Lave linge Top
Poulie, réf.146 259 100/7,146 260 100/4

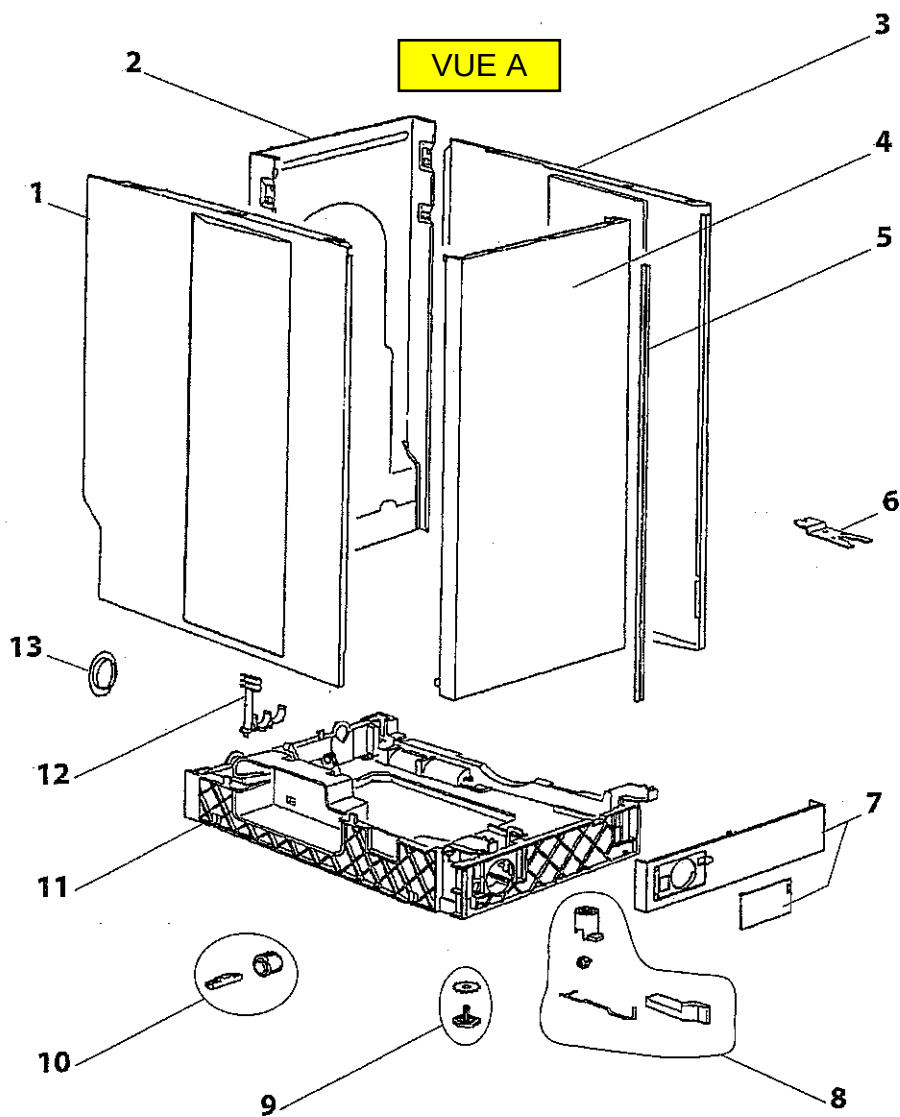
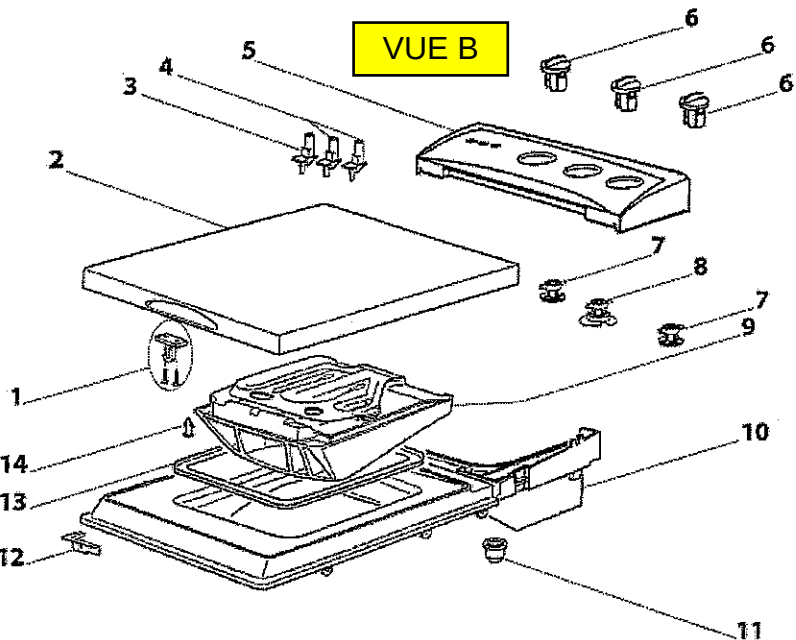
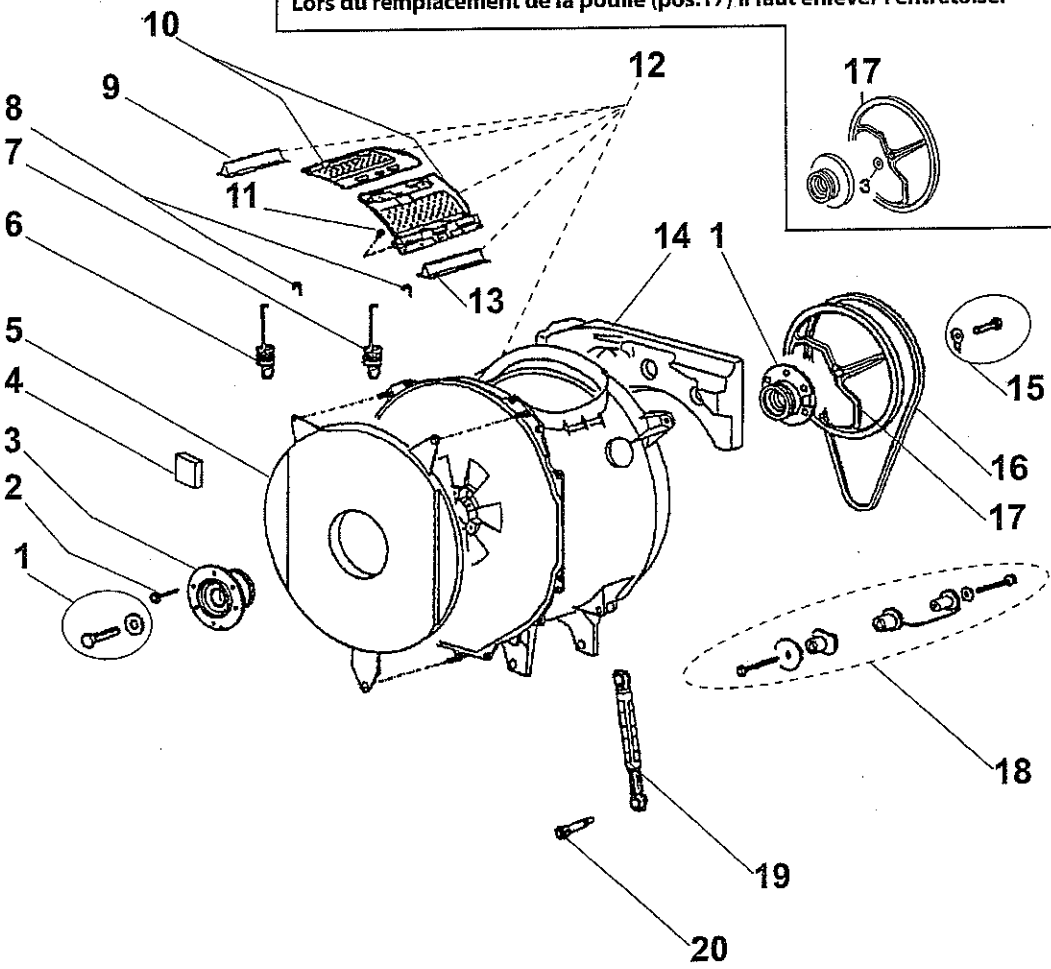
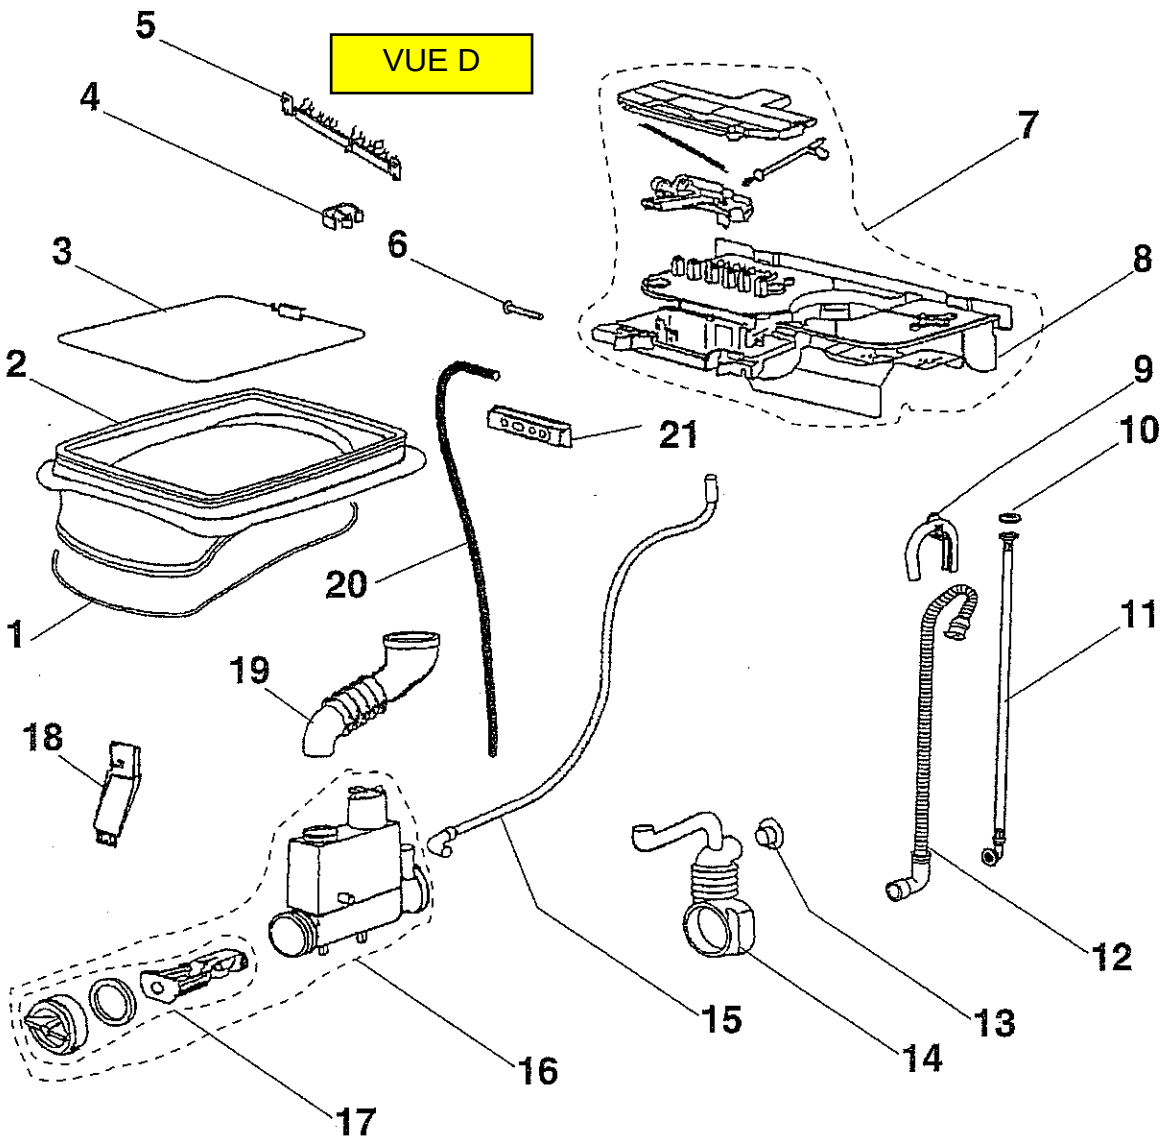
Sur différents appareils, a été monté en production une entretoise (pos.3)
Lors du remplacement de la poulie (pos.17) il faut enlever l'entretoise.
